Приложение 1
к Акту обследования ОСИ и
к паспорту доступности ОСИ
№ 1
от «15» марта 2021 г.

I Результаты обследования:

здание МБОУ Конзаводской СОШ
Ростовская область, Зерноградский район,
Х.Чернышевка, ул. Школьная, дом № 34
(Наименование объекта, адрес)

Рис. 2

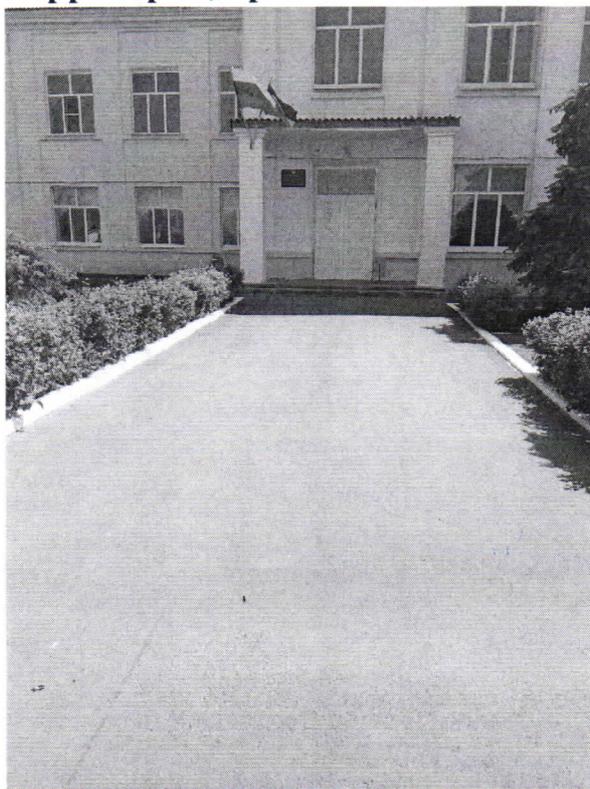
№ п/п	Наименование функционально-планировочного элемента	Наличие элемента			Выявленные нарушения и замечания		Работы по адаптации объектов	
		есть/нет	№ на плане	№ фото	Содержание	Значимо для инвалида (категория)	Содержание	Виды работ
1.1	Вход (входы) на территорию	есть	-	1	К зданию примыкает небольшая площадь перед центральным входом. Покрытие асфальт (проведена замена асфальтового покрытия)	ДП – В	-	-
1.2	Путь (пути) движения на территории	есть	-	3,14	Пешеходные пути движения асфальт, шириной более 3 м. Проведен ремонт и выравнивание пешеходной дорожки перед центральным входом.	ДП – В	-	-
1.3	Лестница (наружная)	нет	-	-	-	-	-	-

Рис. 4

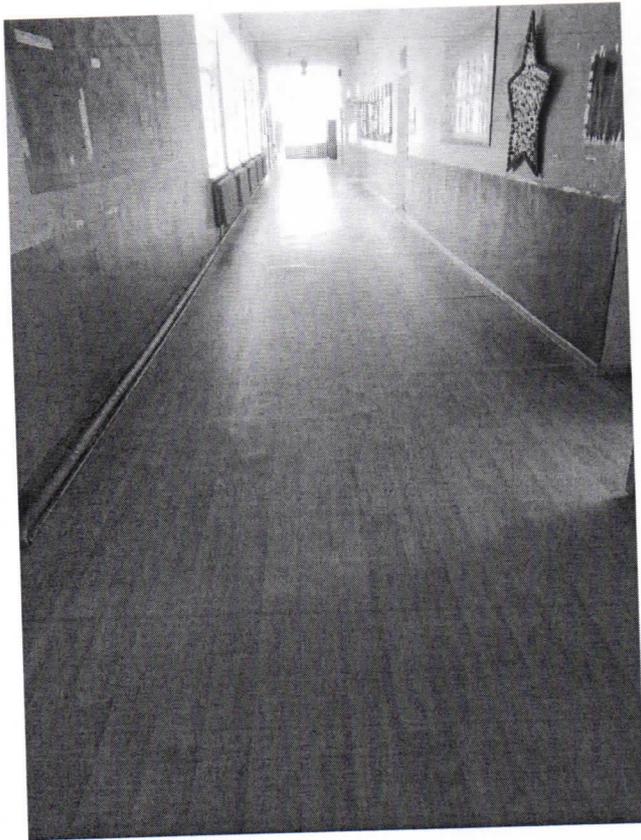
3.1	Коридор (вестибюль, зона ожидания, галерея, балкон)	есть	-	4,5	Адаптирована частично, отсутствует поручни	ДП - В	Установить поручни	Капитальный ремонт

3.2	Лестница (внутри здания)	нет	-	-	-	-	-	-
3.3	Пандус (внутри здания)	нет	-	-	-	-	-	-
3.4	Лифт пассажирский (или подъемник)	нет	-	-	-	-	-	-
3.5	Дверь	есть	-	4	Двухстворчатая дверь 1220м. Адаптирована частично, проход 0,600м.	ДП - В	Монтировать дверь размером 0,900м. для доступа инвалидов на кресло колясках.	Капитальный ремонт

Наименование структурно-функциональной зоны	Состояние доступности* (к пункту 3.4 Акта обследования ОСИ)	Приложение		Рекомендации по адаптации (вид работы)** к пункту 4.1 Акта обследования ОСИ
		№ на плане	№ фото	
Коридор(вестибюль, зона ожидания, галерея, балкон)	ДЧ-И(О,С,Г,У)	-	4,5	Установить поручни. СП 59.13330.2012.»СНиП 35.01-2001 Доступность и сооружений для МГН Капитальный ремонт
Дверь	ДЧ-И(О,С,Г,У)	-	4	Монтировать дверь размером 0,900м. для доступа инвалидов на кресло колясках
Пути эвакуации (в т.ч. зоны безопасности)	ВНД	-	6,7,8,9	Обеспечить доступность всех групп МГН, в том числе . для доступа инвалидов на кресло колясках СП 59.13330.2012.»СНиП 35.01-2001 Доступность зданий и сооружений для МГН Капитальный ремонт

Рис. 6

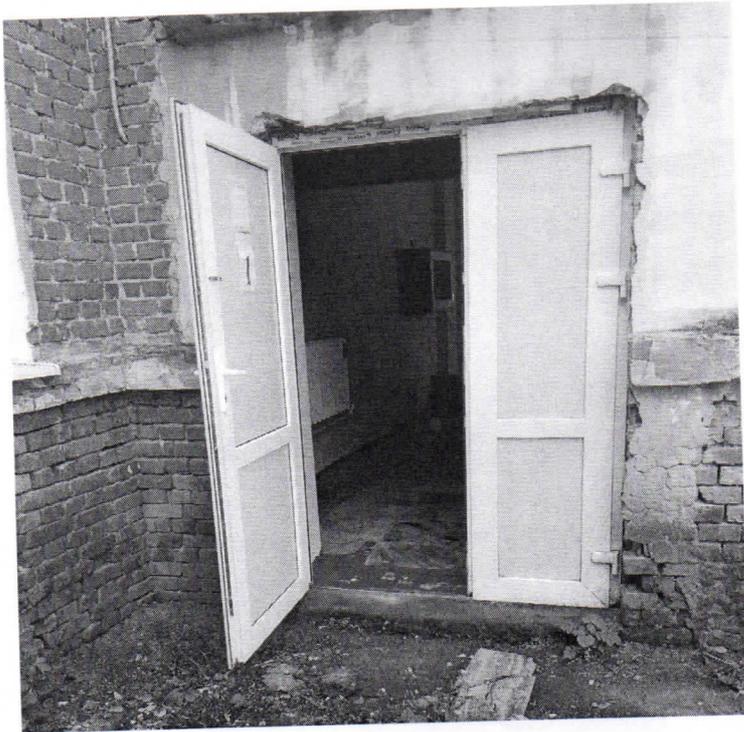
3.6	Пути эвакуации (в т.ч. зоны безопасности)	есть	-	6,7,8,9	Не адаптированы для всех групп МГН	ДП - В	Обеспечить доступность всех групп МГН, в том числе для доступа	Капитальный ремонт

Рис. 10

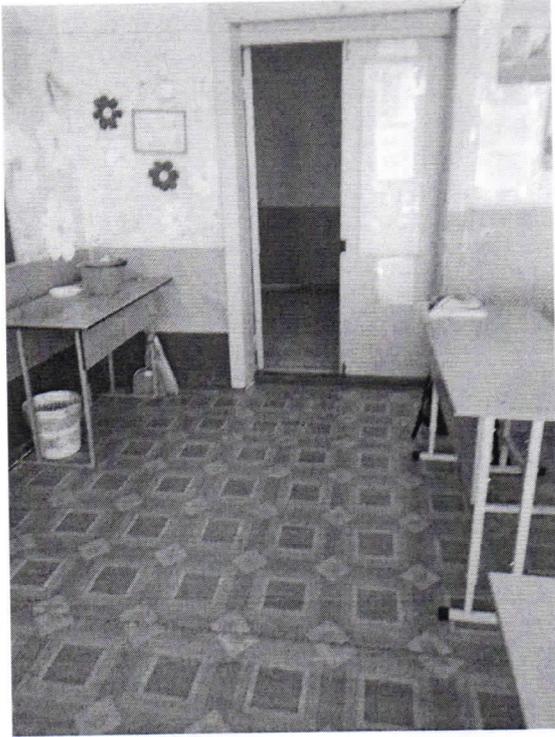
4.1	Кабинетная форма обслуживания	<i>есть</i>	-	10	<i>Адаптировано для всех МГН, кроме инвалидов на кресло-колясках</i>	<i>ДП-В</i>	<i>Обеспечить в кабинете доступ инвалидов к адаптированному столу под кресло-коляски</i>	<i>Капитальный ремонт</i>

4.5	Кабина индивидуального обслуживания	<i>нет</i>	-	-	-	-	-	-
	ОБЩИЕ требования к зоне	<i>есть</i>	-	10	<i>Не адаптировано для инвалидов на кресло-колясках</i>	<i>ДП-В</i>	<i>Обеспечить доступность инвалидов колясочников</i>	<i>Капитальный ремонт</i>

Наименование структурно-функциональной зоны	Состояние доступности* (к пункту 3.4 Акта обследования ОСИ)	Приложение		Рекомендации по адаптации (вид работы)** к пункту 4.1 Акта обследования ОСИ
		№ на плане	№ фото	
<i>Кабинетная форма обучения</i>	<i>ДУ</i>	-	10	<i>Адаптировать кабинет для МГН. Капитальный ремонт</i>

Комментарий к заключению: Социально значимо обеспечить доступ в кабинет инвалидов всех групп, в том числе на кресло-колясках - СП 59.13330.2012 «СНиП 35.01 – 2001 Доступность зданий и сооружений для МГН»

Рис. 17

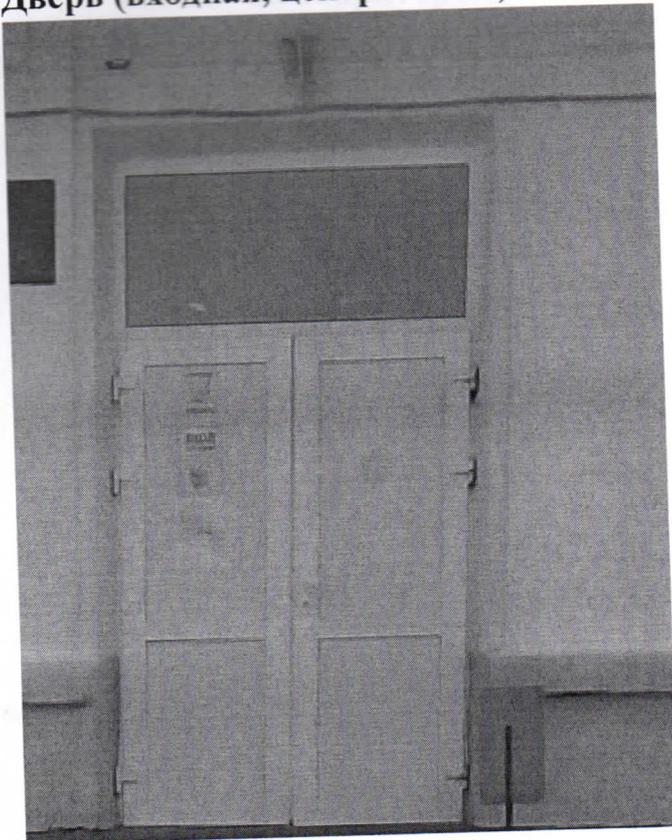
Дверь входная	ДП-И (О,С,Г,У)	-	17	Монтировать дверь размером 0,900м. напротив пандуса для доступа инвалидов на кресло колясках СП 59.13330.2012.»СНиП 35.01-2001 Доступность и сооружений для МГН Капитальный ремонт
---------------	----------------	---	----	---

Рис. 18

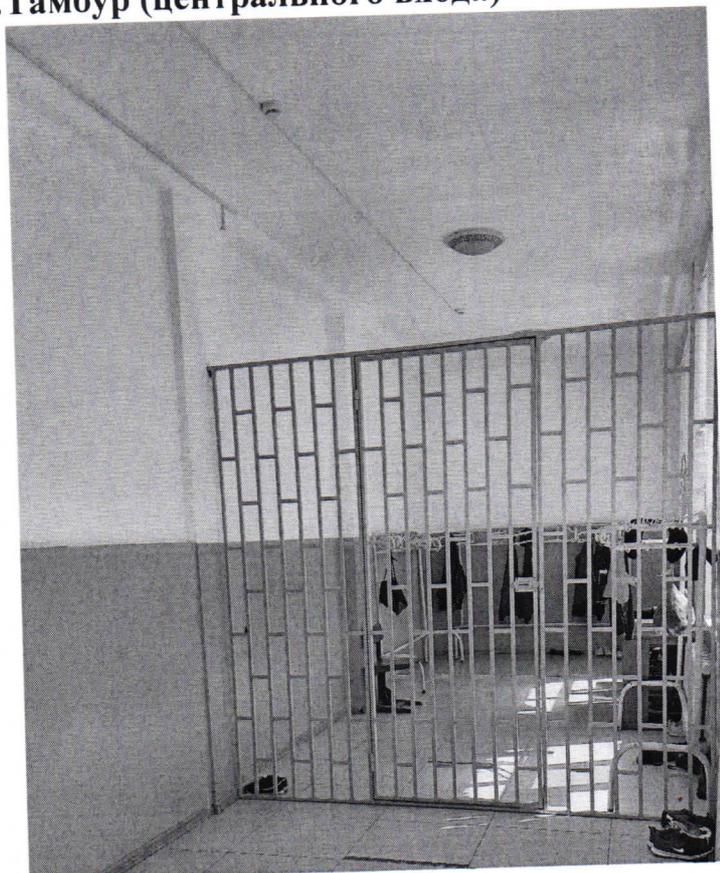
инвалидов на кресло колясках.	
2.5	Тамбур	есть	-	18	Адаптирована частично, покрытие плитка (произведена замена), Двухстворчатая дверь 1180м. проход 0,600м.	ДП – В	Монтировать дверь размером 0,900м. напротив пандуса для доступа инвалидов на кресло колясках. -	Капитальный ремонт
	ОБЩИЕ требования к зоне	есть	-	-	Не адаптировано для всех групп МГН	ДП – В	Обеспечить доступность всех групп МГН-	Капитальный ремонт

Комментарий к заключению: Выполнить в комплексе ремонт входной группы - СП 59.13330.2012.»СНиП 35.01-2001 Доступность и сооружений для МГН
